| No | 指摘事項  |
| 3  | 兜岩付近のボーリング調査結果の考察においては、踏査結果の位置を1/2,500地形図に示すこと。 |

# 3. 兜岩に関する考察

産総研(GH94) 音波探査測線位置図

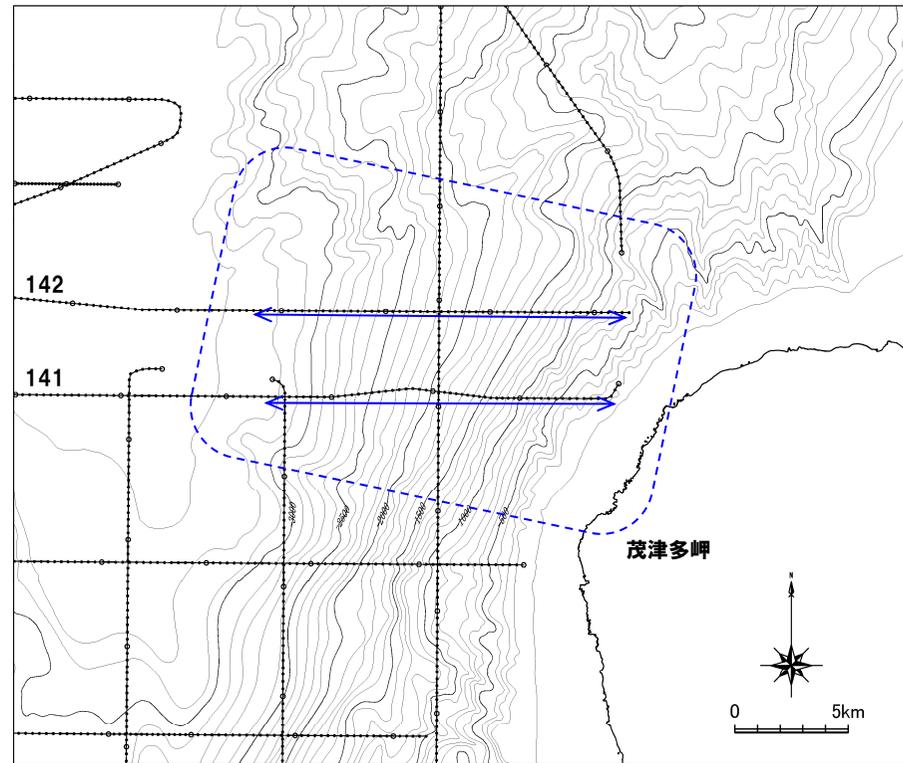
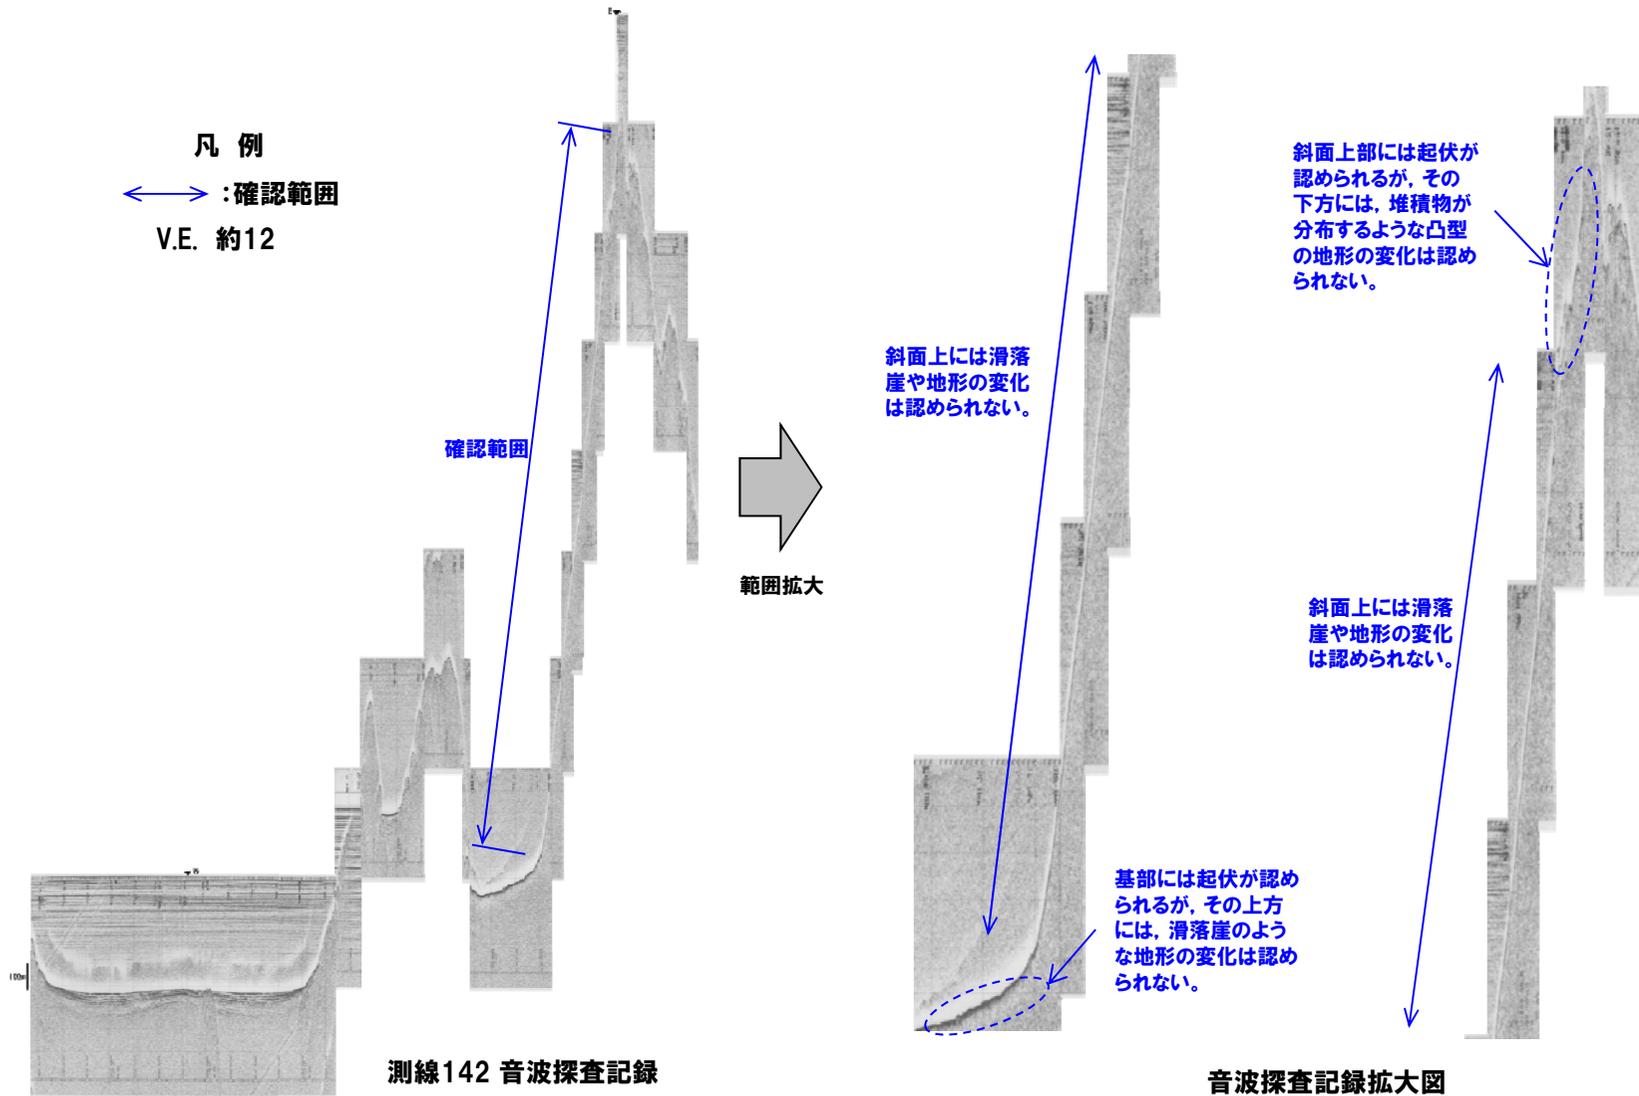
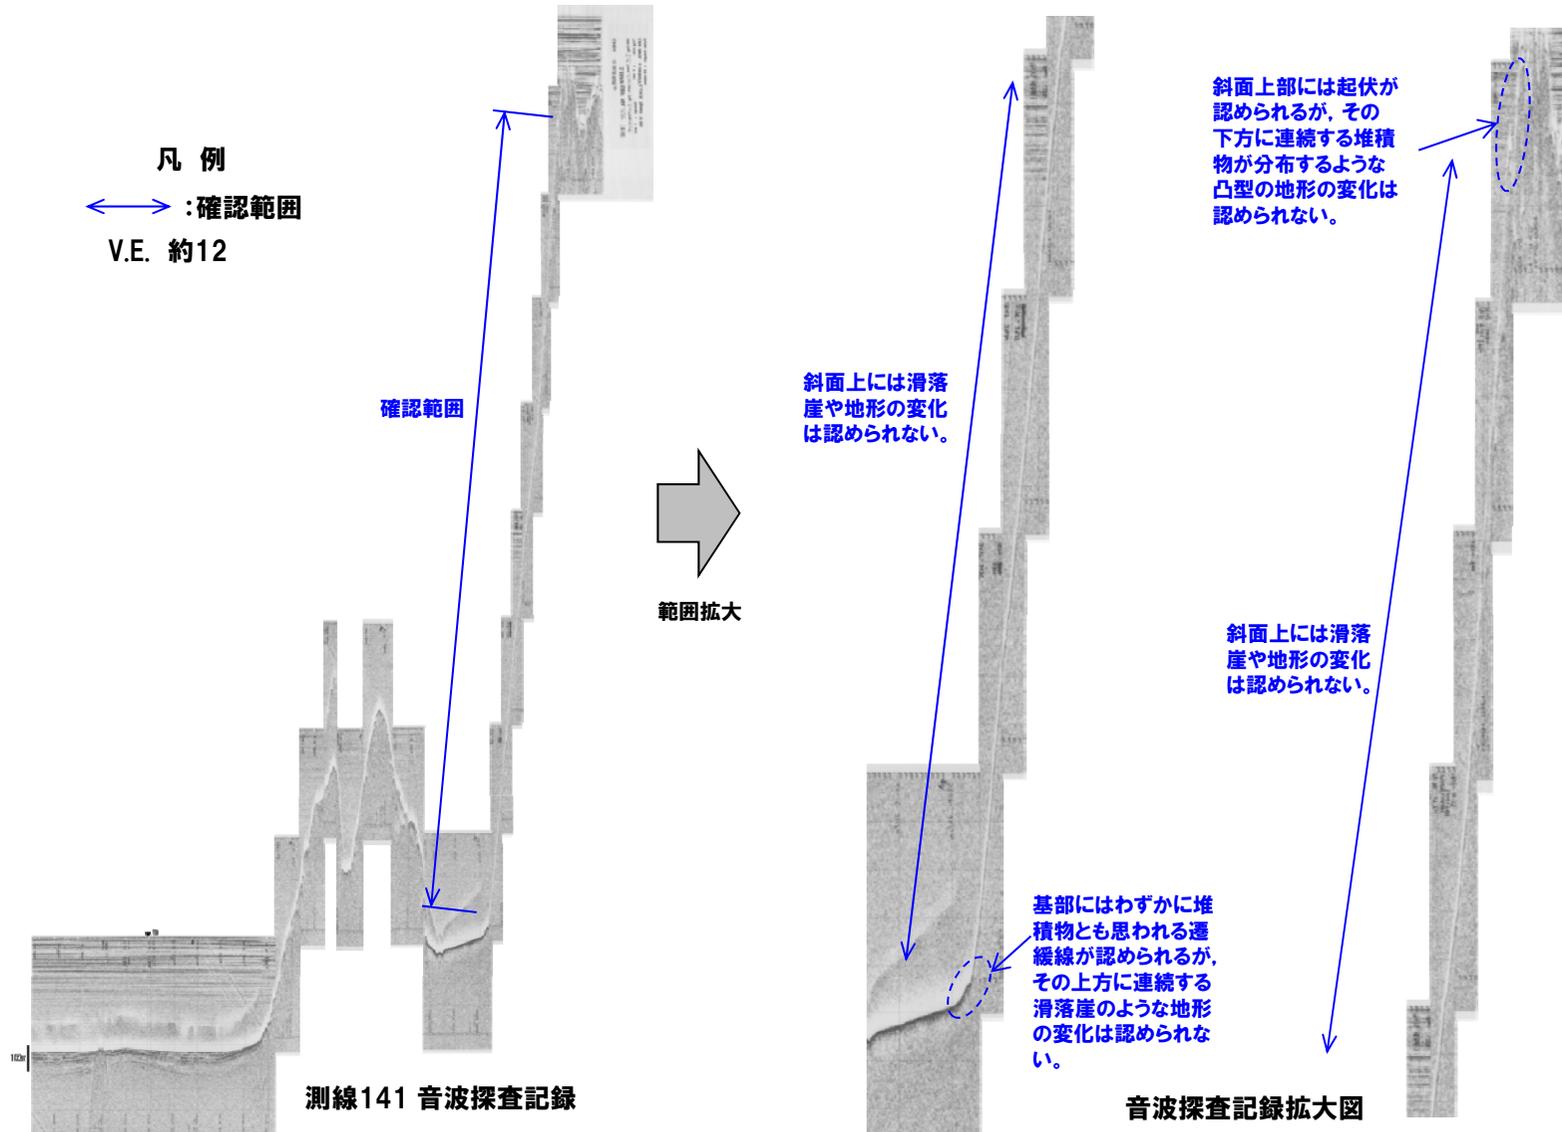
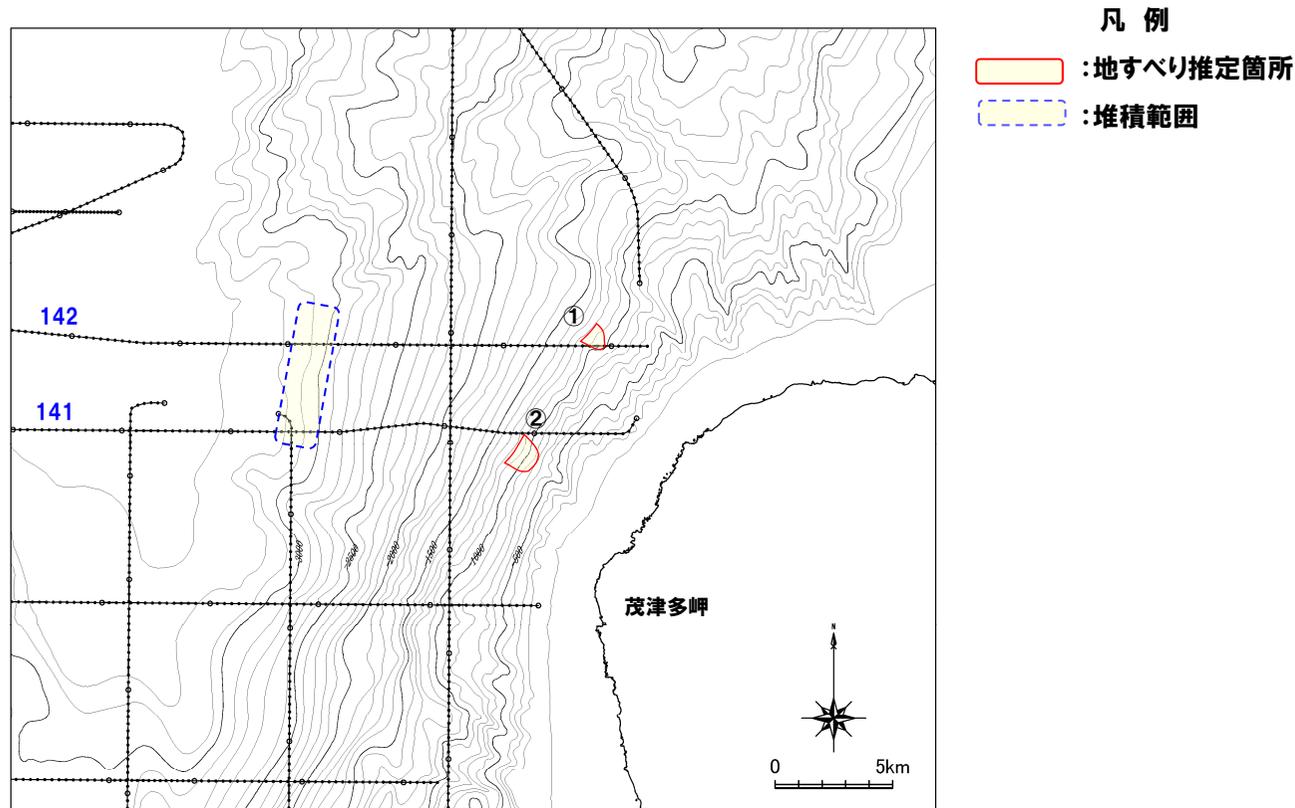
| No | 指摘事項   |
|----|--|
| 4  | 海底地すべりのスクリーニングのうち、茂津多西方沖については、音波探査記録等による確認も行うこと。 |

- 茂津多岬西方沖の海底斜面の当該範囲には、産総研で音波探査を行っていることから、斜面堆積物の確認を行った。
- 斜面上に地すべりを示唆するような地形である滑落崖、遷急線および遷緩線の抽出を行った。
- 対象測線は斜面を通過する141、142測線とした。

- 測線142では、斜面上には地すべりを示唆するような地形の変化や、斜面の堆積を示す凸型の地形は認められない。
- 斜面上部や斜面基部には地形の起伏が認められるが、それに連続した地すべりを示唆するような地形の変化は斜面上には認められない。

- 測線141では、斜面上には地すべりを示唆するような地形の変化や、斜面上の堆積を示す凸型の地形は認められない。
- 斜面上部に起伏、斜面基部には遷緩線が認められるが、それに連続した地すべりを示唆するような地形の変化は認められない。

- 茂津多岬西方沖の斜面上において、海底地形判読及び音波探査記録からは明瞭な地すべり地形は確認できなかった。
- 音波探査記録に認められた、わずかな地形の起伏から、地すべり地形及び堆積物の範囲及び規模を推定した。
- 音波探査記録及び地形図から測線142, 141の斜面上部に地すべり地形の分布を推定し、地すべり地形直下に堆積物は認められないが、竹内ほか(2000)の記載も考慮して、堆積物は斜面基部に堆積したものと考えた。
- 推定される地すべり地形の規模は、① 幅1.0×長さ1.0km ( $9.0 \times 10^6 \text{m}^3$ ), ② 幅1.4×長さ1.0km ( $13.0 \times 10^6 \text{m}^3$ )程度で、地形判読で抽出した周辺の地すべり地形F,Gよりも規模が小さい。

以上より、地形判読結果や音波探査記録からは、大規模で明瞭な地すべり地形は抽出されないが、可能性のある範囲を推定しても、地形判読で抽出した地すべり地形の規模より小さい。

日本海東縁中部の主要な活構造

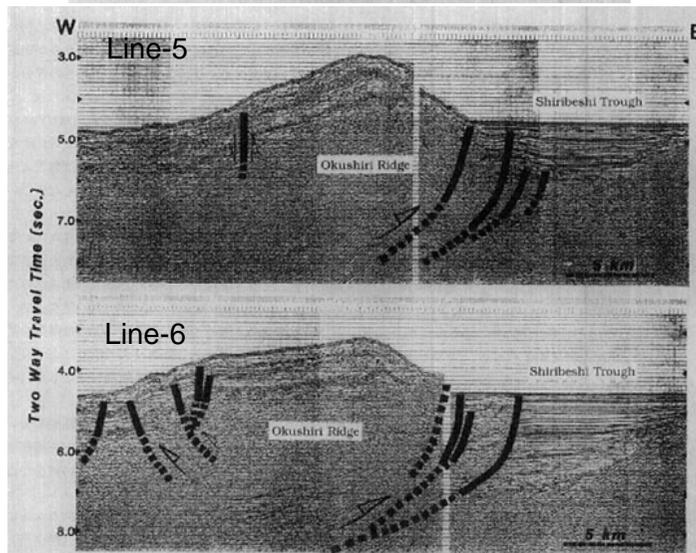
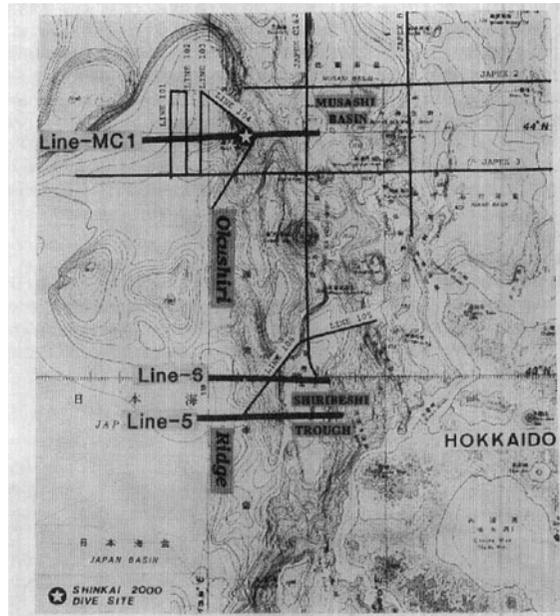
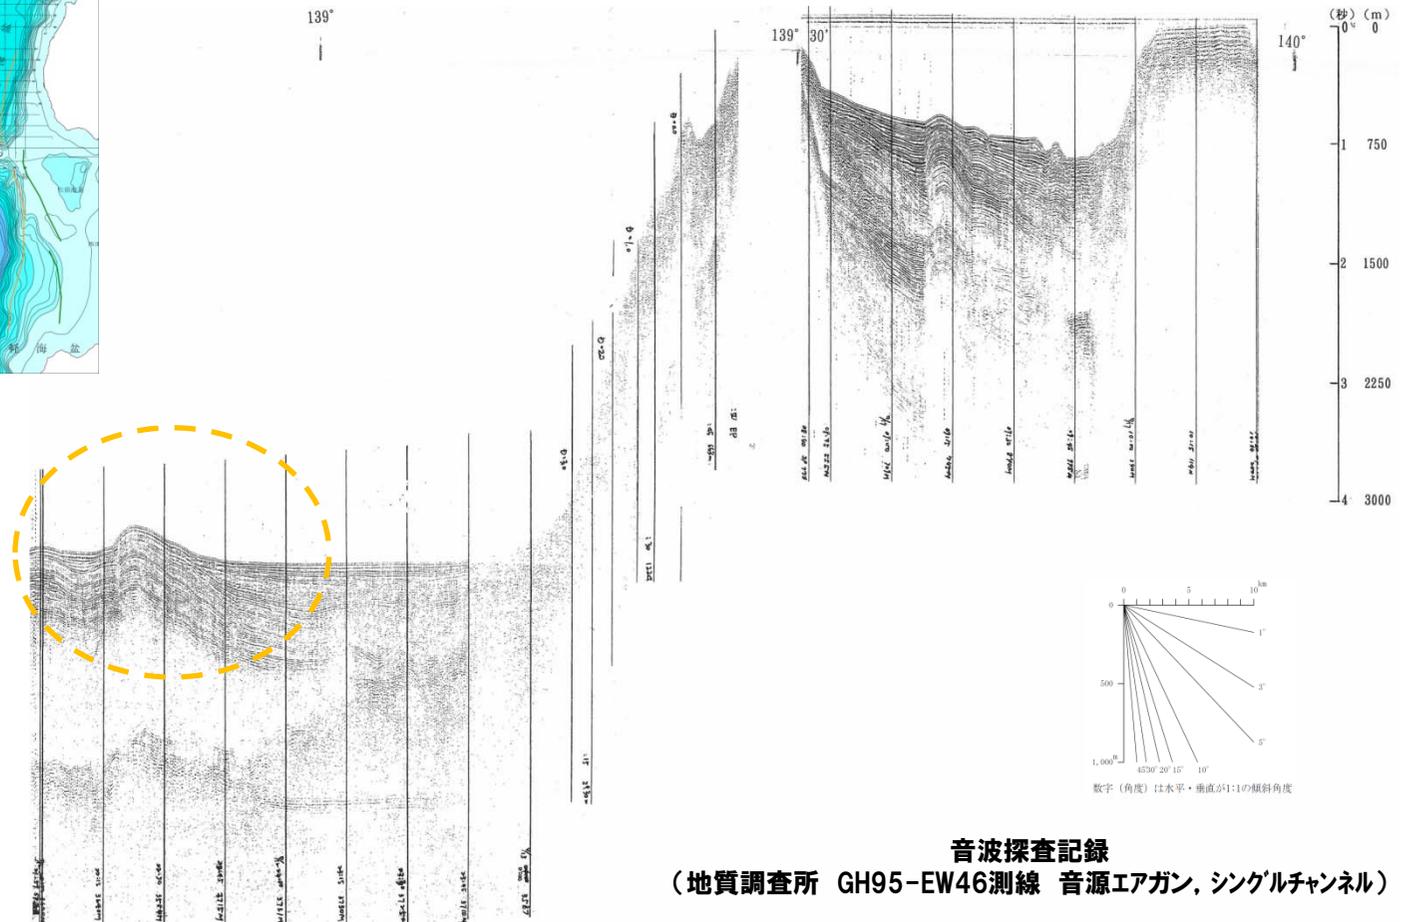
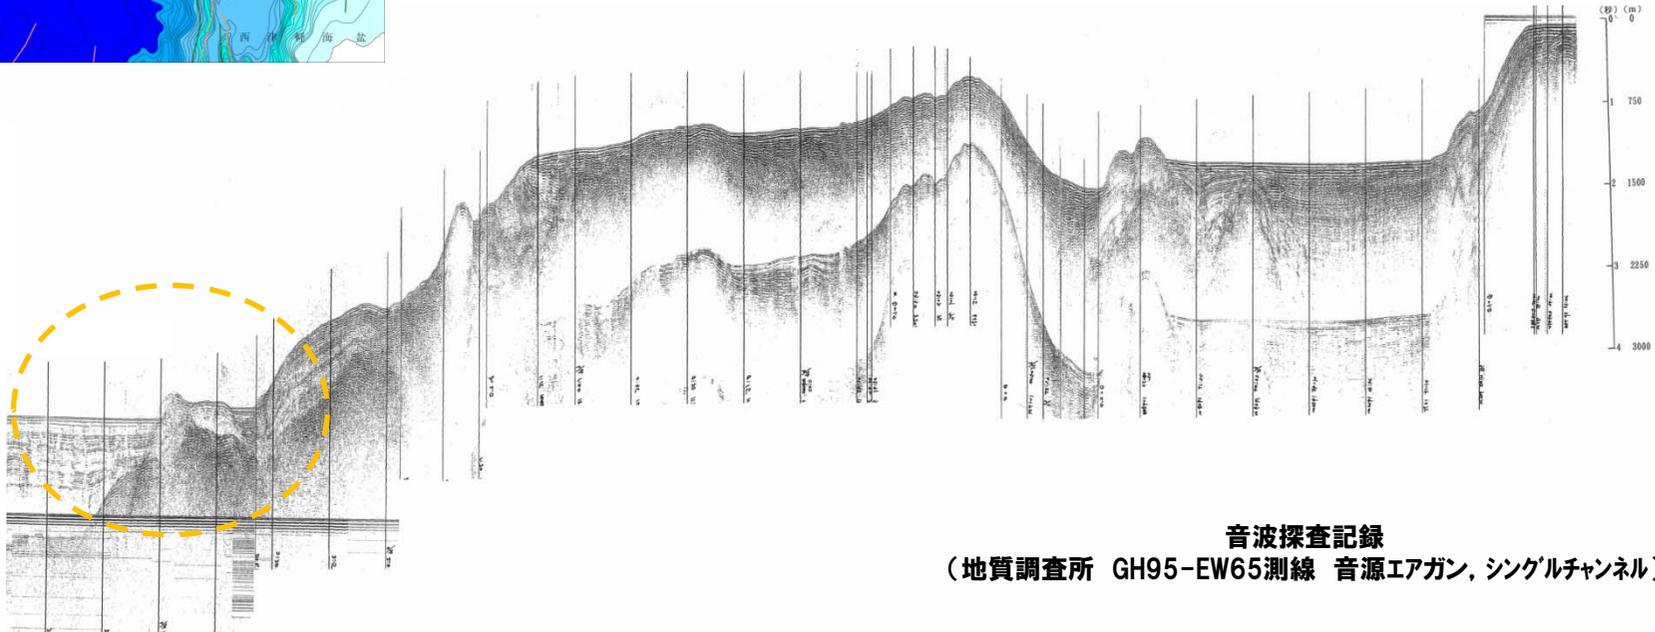
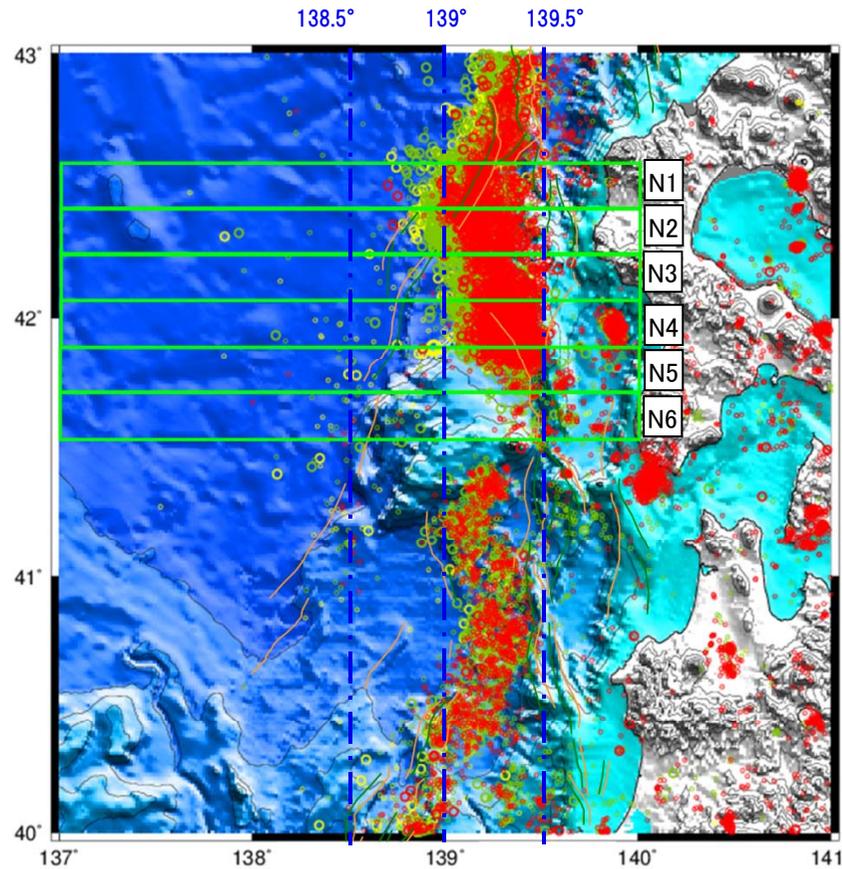
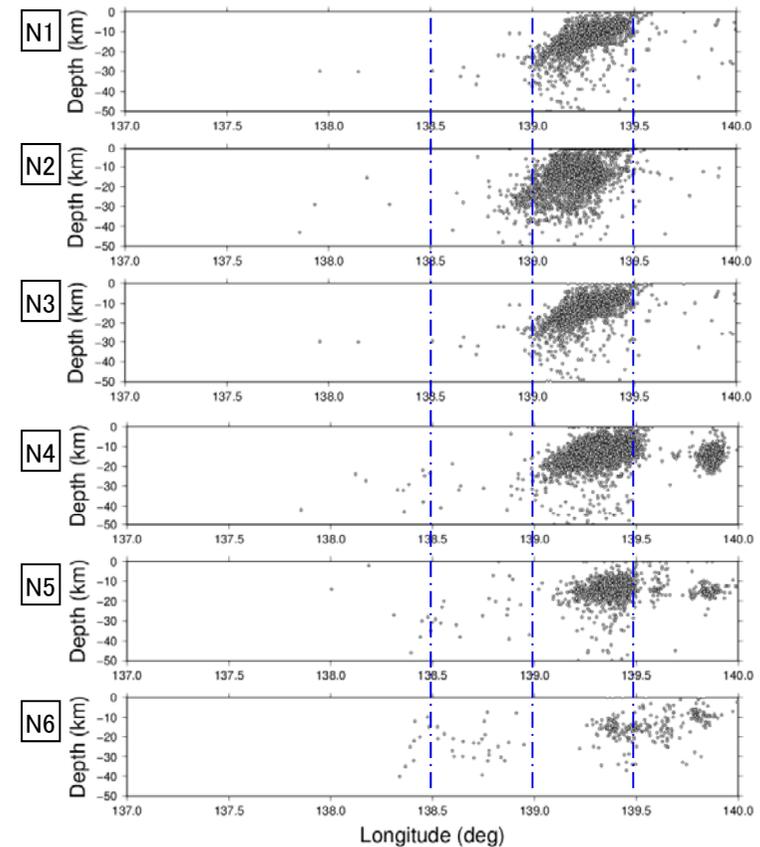
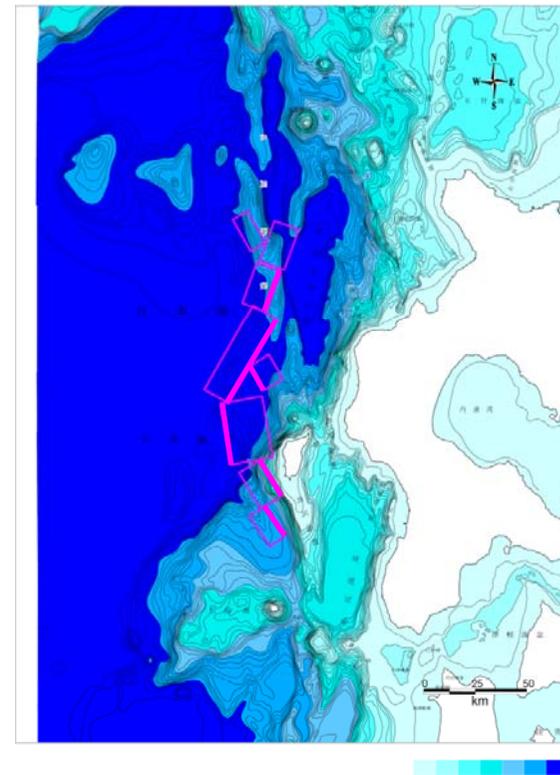
| No | 指摘事項                                 |
|----|--------------------------------------|
| 5  | 奥尻海嶺付近のさらに西側に文献で示されている断層群について検討すること。 |

- 日本海東縁部中部（津軽半島西方～積丹半島西方）では、奥尻海嶺を中心とした比較的幅の狭い範囲に活断層が集中しており、このゾーンでひずみを解消していると考えられる。
- 後志舟状海盆南方の奥尻海嶺沿いには、奥尻海脚が位置し、海底谷を挟んで奥尻海脚の南西側には、渡島大島、松前海台が位置する。北海道南西沖地震の震源域は、後志舟状海盆西方から、奥尻海脚付近に分布する。
- 一方、後志舟状海盆の南西には、松前海台との間にNNE-SSW方向に伸びる高まりが認められ、高まりの西側に東傾斜の活断層認められる。（図中①）
- ①の延長部である松前海台の南西方にも、NNE-SSW走向の東傾斜の活断層（図中②）が認められる。

倉本(1989)に示される後志舟状海盆付近の奥尻海嶺沿いの構造とは特徴が異なる。

松前海台の西縁付近の日本海盆内には、その北方及び南方で認められるような高まりや顕著な変形は認められない。

○後志舟状海盆南西のNNE-SSW方向の断層に沿って、地質構造から推定されるような東傾斜の震源の集中は認められず、震源は、奥尻海嶺沿い（東経139.5°付近）に集中し、西傾斜を示して分布する。

- 連動評価対象とした奥尻海嶺沿いの地殻構造と松前海台南西の断層沿いの地殻構造は異なるものと考えられる。
- また、北海道南西沖地震以降10年間の震源分布より、後志舟状海盆南西のNNE-SSW方向の断層沿いに震源の集中は認められず、震源は奥尻海嶺沿いに集中している。
- これらのことより、連動評価対象とした奥尻海嶺沿いの構造と松前海台南西の断層は別の構造であり、敷地への影響が大きい検討対象としては奥尻海嶺沿いの波源モデルと評価する。

北海道南西沖地震の震源域が、奥尻海嶺沿いに認められ、松前海台等を越えて分布しないことを踏まえ、北海道南西沖地震の断層モデルのうち余震域の分布範囲と調和的な青柳ほか(2000)の断層モデルの南端とする。
